Van: [redacted] <[redacted]>
Verzonden: vrijdag 3 december 2021 11:42
Aan: [redacted]; '[redacted]'
CC: '[redacted]'
Onderwerp: RE: Zaak: Z2021-Z004845 # Detailboek # aanvraag omgevingsvergunning Buitenveldertselaan 158 1081AB Amsterdam
Bijlagen: KGBA_DAM_Principe_Details_20211201.pdf

Van: [redacted]
Verzonden: maandag 1 november 2021 14:16
Aan: office <office@damenpartners.com>; info <info@kroonenberg.nl>
CC: [redacted]
Onderwerp: Zaak: Z2021-Z004845 # Verzoek planaanpassing # aanvraag omgevingsvergunning Buitenveldertselaan 158 1081AB Amsterdam

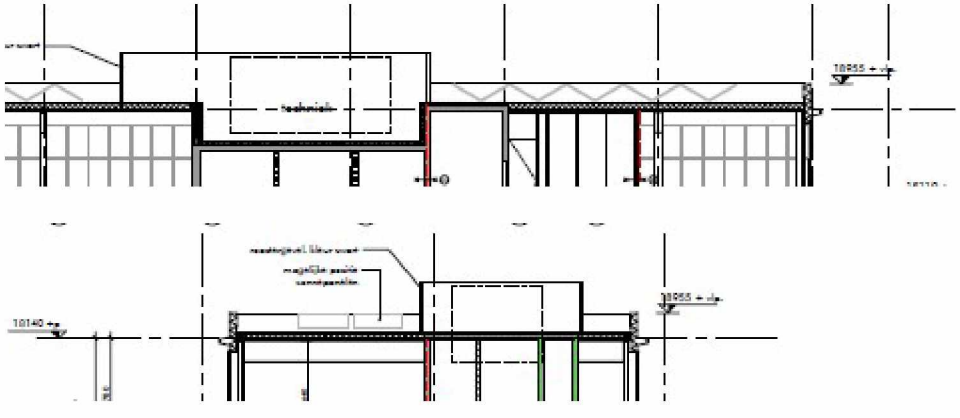
Het viel op dat bovenkant van een technische ruimte (deels ingezonken in het platte dak van de opbouw) niet met en peilmaat is gemaatvoerd

- Deze maat dient aangegeven te worden en aan het bestemmingsplan getoetst te worden …e.d.
- Een geluidrapportage in relatie met er bedoelde installatievoorzieningen en een rooster omheen dient ook aangeleverd te worden
